ZP.271.8.2024

WYJAŚNIENIE I ZMIANA TREŚCI SWZ

dotyczy postępowania o udzielenie zamówienia publicznego prowadzonego w formie elektronicznej za pośrednictwem Platformy Zakupowej dostępnej pod adresem https://platformazakupowa.pl/pn/ug_koscierzyna w trybie podstawowym bez negocjacji na podstawie art. 275 pkt 1 ustawy z dnia 11 września 2019 roku na „**Budowa Hali Sportowej w Łubianie**”.

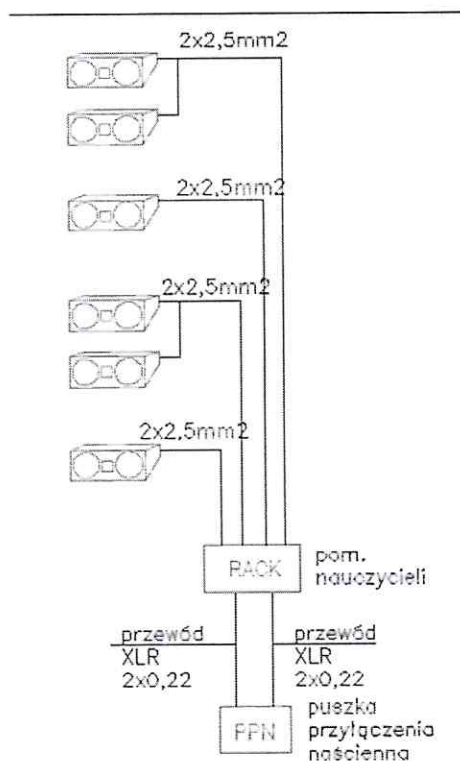
W pkt. 4.18. Instalacje multimedialne - opisano ten system bez podania ilości aparatów oraz ich rozmieszczenia na obiekcie (nie ma możliwości oszacowania długości okablowania systemu audio 100V). Proszę o wyjaśnienie tych niejasności i wprowadzenie zmian do projektu

Poniżej schemat instalacji. Należy pamiętać, alby na etapie wykonawstwa zlecić firmie, która będzie montowała nagłośnienie wykonanie wczesnej obliczeń zrozumiałości mowy.
